AVIS MOTIVE ET CONCLUSIONS DU COMMISSAIRE ENQUETEUR

**Avis sur le projet d'exploitation
de la centrale photovoltaïque de Lévigny (10)
porté par la société SOLEFRA 34**

n°MRAe 2022APGE103

Mémoire en réponse de la société IB VOGT

Figure n°3 : photo-aérienne de la zone à défricher

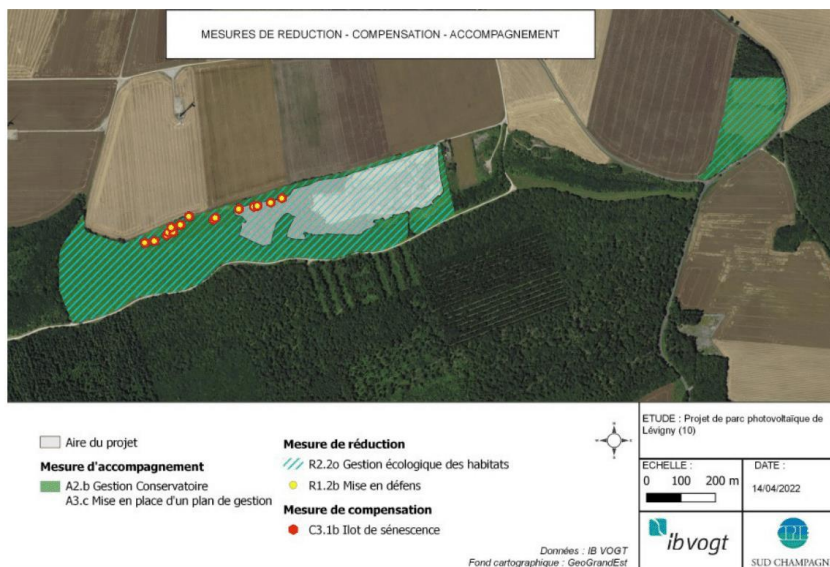
La demande d'autorisation de défrichement porte sur une surface de 3,52 ha (voir figure n°3) et conduira à la destruction d'un boisement de chênes, dont le niveau d'impact est jugé « fort » selon le dossier de demande d'autorisation de défrichement. Toutefois, il est constaté dans le dossier que « ce boisement a récemment fait l'objet de coupes rases d'entretien ». Le dossier indique par ailleurs qu'« une coupe à blanc de la végétation a déjà été réalisée pour préparer le terrain au projet ». Il s'agirait de coupes réalisées en 2021.

L'Ae déplore ce procédé de coupes rases en amont d'une demande de défrichement qui porte atteinte aux milieux au plan environnemental sans compensation et qui est de nature à minimiser l'évaluation environnementale de la demande de défrichement intervenant ultérieurement.

Selon le dossier, l'état initial du site a toutefois été réalisé avant ces coupes, comme le confirme les dates de prospection de terrain (2019-2020) figurant dans la présentation de la méthodologie d'inventaire. Il est indiqué par ailleurs que l'ouverture du milieu provoquée par ces coupes sera maintenue et entretenue, de même que les petites zones de pelouses relictuelles persistant dans cette parcelle boisée. La superficie de ces milieux ainsi réhabilités n'est pas précisée.

Le boisement présent sur la zone d'implantation du projet a été exploité par la commune de Lévigny postérieurement à l'étude initiale. Il est issu d'un processus naturel d'évolution et de recolonisation de pelouses calcaires (*Figure 3 ci-dessous*) qui se sont enrichies suite à la déprise pastorale ; il est donc relativement récent. Sur la photo ci-dessous prise en 1956, le coteau présentement boisé était intégralement recouvert de pelouses sèches.

Figure 4 - Milieux ouverts réhabilités sur la zone d'étude de la carrière

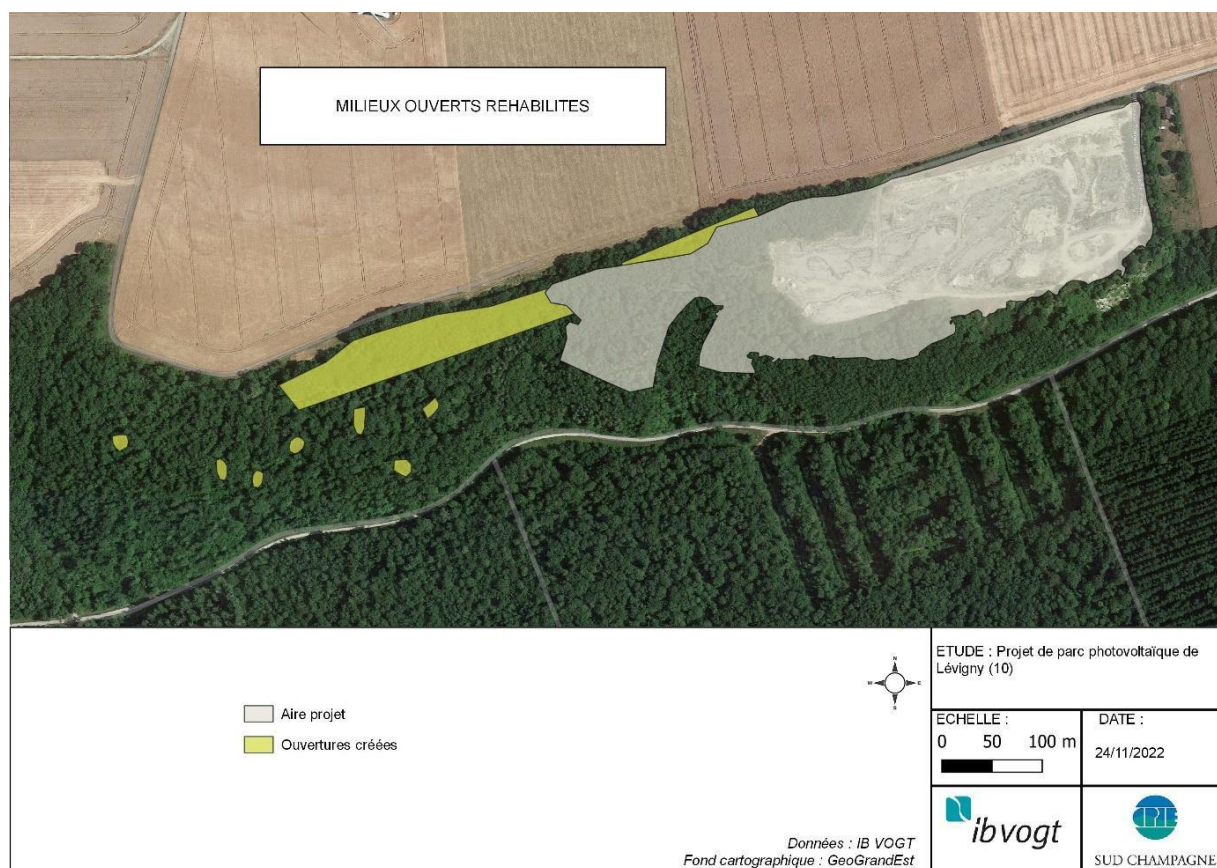
- **localiser les arbres isolés conservés et préciser la superficie des milieux ouverts réhabilités, ainsi que celle des îlots de senescence qui doivent être délimités de manière plus précise ;**
- **identifier des parcelles pour la mise en place de mesures compensatoires au défrichage ;**
- **reporter sur le plan de masse du projet l'ensemble des mesures en faveur de la biodiversité.**

L'exploitation de ce boisement a restauré un milieu ouvert. Le maintien de cette ouverture (*Figure 3*) permettra de recréer une grande zone de pelouse, habitat naturel quasi disparu dans ce secteur.

La surface défrichée couvre environ 3,52 ha.

La surface évitée sur la zone d'implantation prévue initialement sur le site de la carrière est d'environ 5,1 ha. Elle est constituée par un habitat forestier.

La surface créée par l'ouverture du boisement ainsi que le maintien des pelouses sèches intra forestières est d'environ 1,4 ha qui seront maintenus en pelouse calcaire.

Figure 5 - Plan d'implantation du projet et mesures de réduction, compensation et d'accompagnement

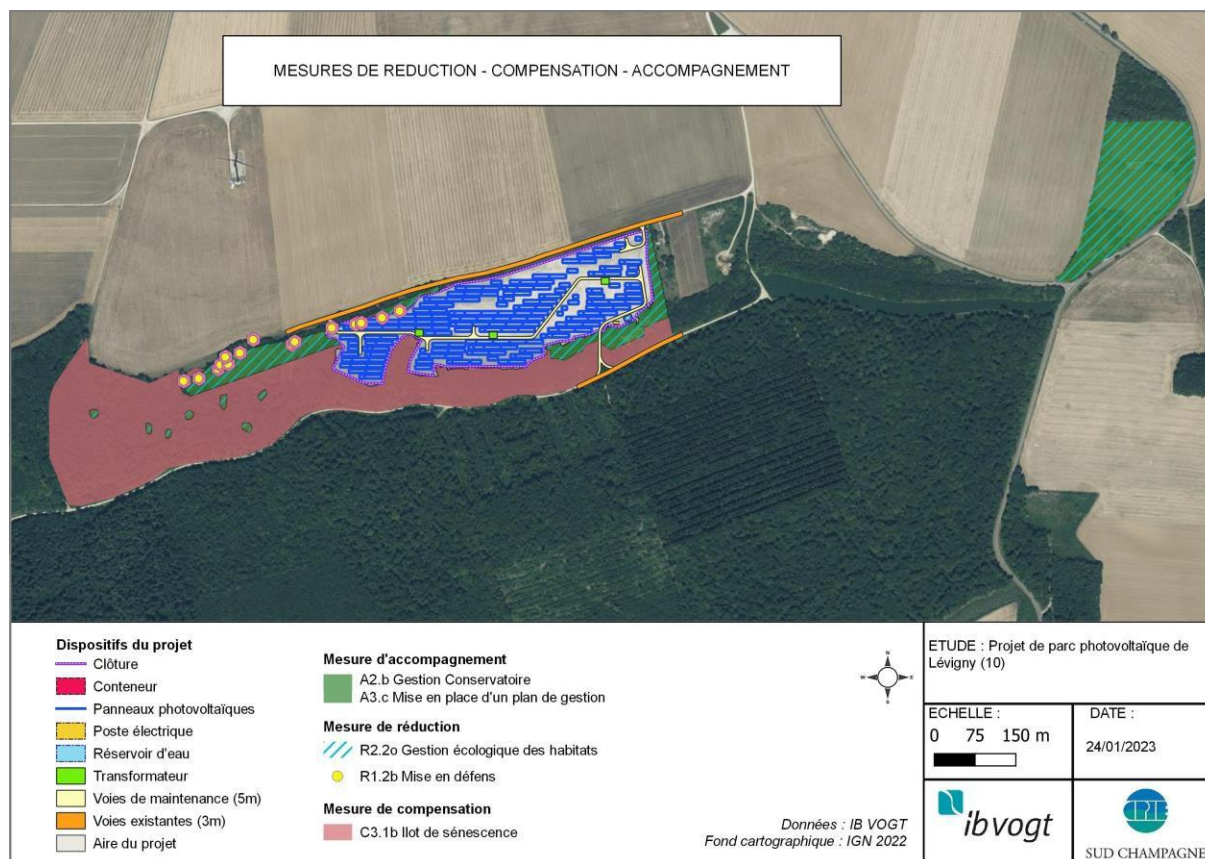
Plus généralement, elle regrette que les mesures en faveur de la biodiversité ne figurent pas sur le plan de masse du projet (plantation de haie, conservation des arbres remarquables, d'îlots de senescence, etc).

- Reporter sur le plan de masse du projet l'ensemble des mesures en faveur de la biodiversité.

Des arbres remarquables seront préservés en îlots de sénescence (*Figure 5*).

Parmi les arbres remarquables répertoriés, plusieurs seront impactés par le projet : 12 Genévriers communs, 3 Chênes pédonculés, 1 Houx commun, 1 Charme commun et 1 Cornouiller mâle. La plupart de ces essences sont des espèces de lumière (héliophile) et la gestion conservatoire appliquée à la zone ouverte restaurée, favorisera leur réintroduction spontanée.

Figure 8 - Plan d'implantation final suite à la prise en compte des préconisations SDIS

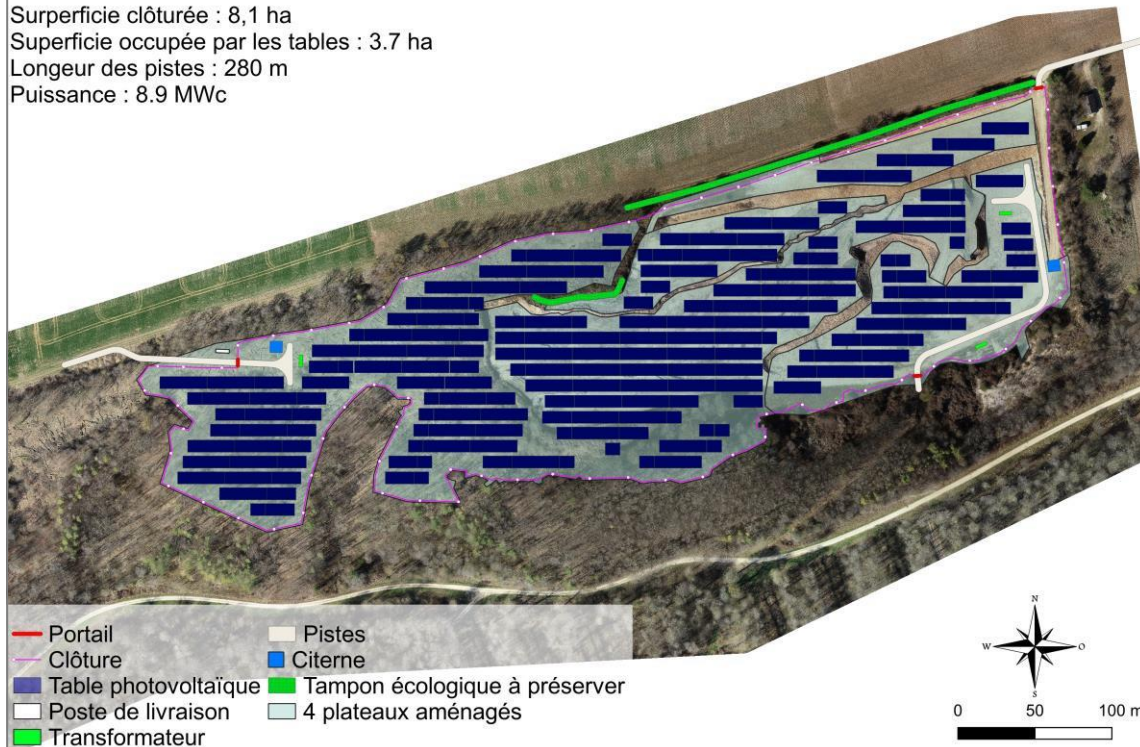
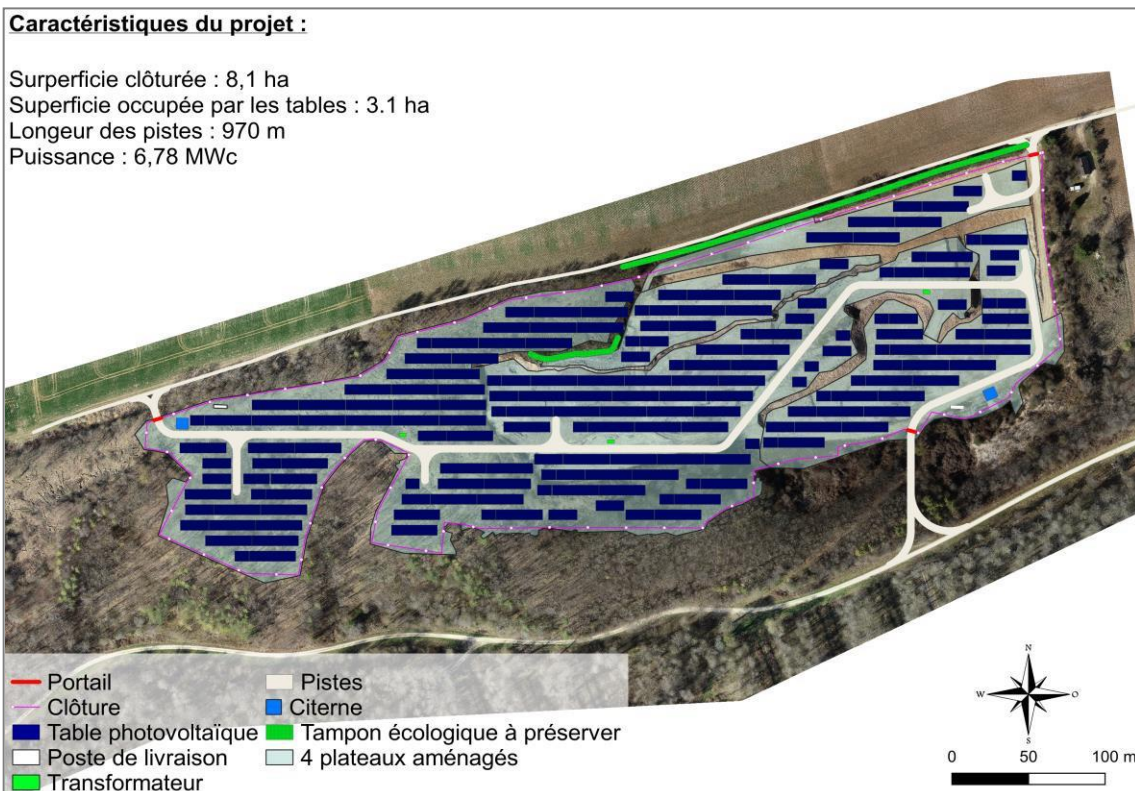
Elle s'est également interrogée sur le risque incendie aggravé pour un projet de centrale photovoltaïque implanté en milieu forestier.

- **préciser la profondeur des nappes à l'endroit du projet ;**
- **démontrer que les pieux de fondation des panneaux ne vont pas augmenter le risque de pollution des nappes, notamment en cas d'incendie, et qu'ils relèvent de la meilleure technologie pour la protection de l'environnement à cet endroit (par rapport à des fondations non invasives, par exemple sur longrines ou massifs en béton posés au sol) ;**
- **préciser les mesures particulières mises en œuvre pour éviter la propagation d'un incendie de la centrale photovoltaïque à la forêt alentour.**

Plusieurs aménagements seront destinés à assurer la sécurité de la centrale contre les incendies. En effet, le plan d'implantation du projet de centrale photovoltaïque au sol est issu d'un travail collaboratif avec le SDIS.

Les préconisations liées aux enjeux de sécurité incendie ont été implémentées dans le plan d'implantation final. Il s'agit des axes internes au projet ainsi que des deux citernes incendies. Les deux citernes sont situées à proximité des accès du site (portail de 4m de large minimum) et les axes de circulation interne. Le volume de chacune d'entre elle est de 30m³ conformément aux exigences du SDIS. Ainsi, elles bénéficient d'un accès immédiat par les entrées.

Ces ajustements ont mené à une évolution du plan d'implantation initialement dessiné (*Figure 6*) au plan d'implantation final retenu (*Figure 7*).
